# Belagswechsel in der Altstadt

## 5. BA Plauer Straße

Anfrage aus dem ASUV vom 15.03.2023:

Bearbeitbare Flächen nach Arbeitsstättenrichtlinie

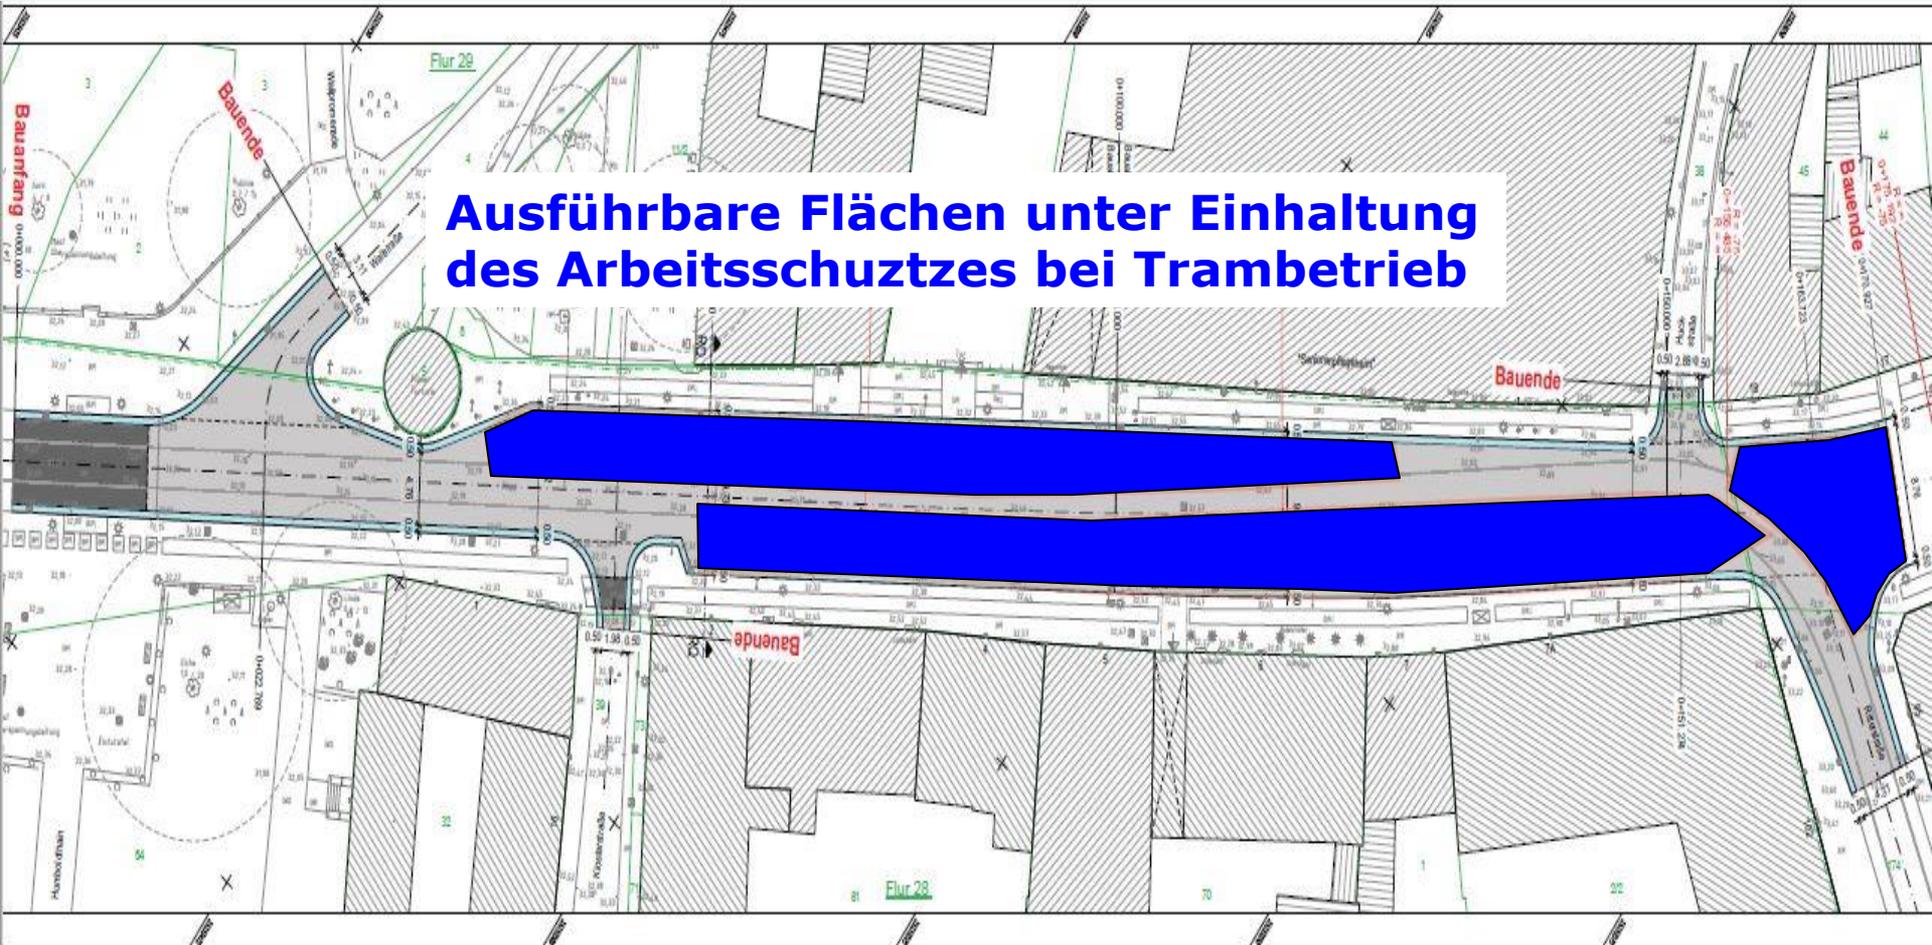
*„Kann die Straßenbahn nicht fahren und parallel gearbeitet werden, wenn eine Unterbrechung durch Warnsignal erfolgt?“*

- Wie zuvor ausgeführt, gibt es aufgrund des geringen Abstandes der Gleisachsen sehr viele Bereiche in denen der Sicherheitsabstand Baugerät / Tram nicht eingehalten wird. Hierzu müsste das Baugerät (Bagger, LKW, Radlader...) jedes mal aus dem Baufeld fahren, bevor die Tram das Baufeld passieren kann. Bei der Taktung von vier Bahnen je Stunde und Richtung, ergeben sich somit rechnerisch alle 7,5 Minuten eine Tram im Baufeld
- Es ist selbstredend, dass man so nicht bauen kann

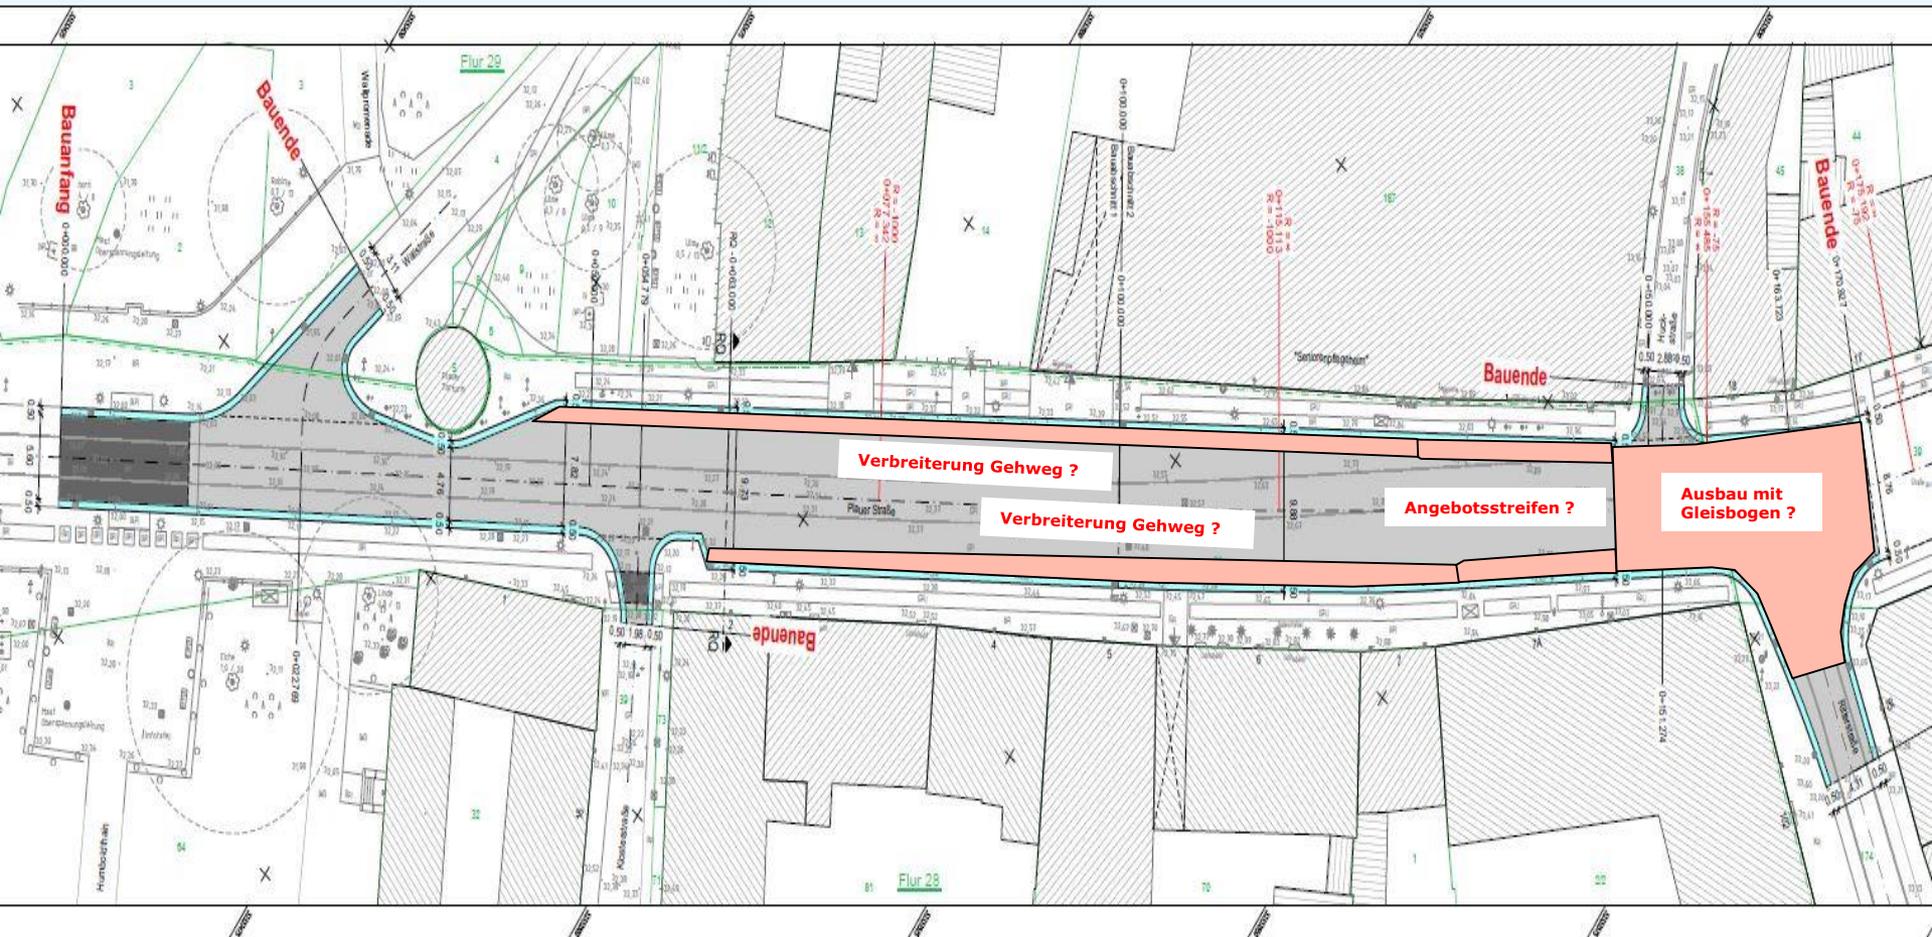
Anfrage aus dem ASUV vom 15.03.2023:  
*„Kann der 2. BA vorgezogen werden?“*

- Bevor mit dem Bau begonnen werden kann, muss Planungsreife bestehen und die Veröffentlichung erfolgt sein
- Die Planungsleistungen zum 2. BA sind beauftragt
- Neben den Stadtwerken mit der Fernwärmeleitung, möchte sich diesmal auch die BRAWAG mit dem Ersatzneubau der Trinkwasserhauptleitung, sowie den Trinkwasserhausanschlüssen am Bau beteiligen.
- Aufgrund der dadurch erforderlichen archäologischen Begleitung kann von einer verlängerten Bauzeit ausgegangen werden
- Die Veröffentlichung der Bauleistungen zum 2. BA könnte im 3. Quartal 2023 erfolgen. Die Bauleistungen sollten dann ab März eingetaktet werden.
- Hierbei ist jedoch zu berücksichtigen, dass der 2. BA und vielleicht teilweise der 5. BA nicht zeitgleich bearbeitet werden können
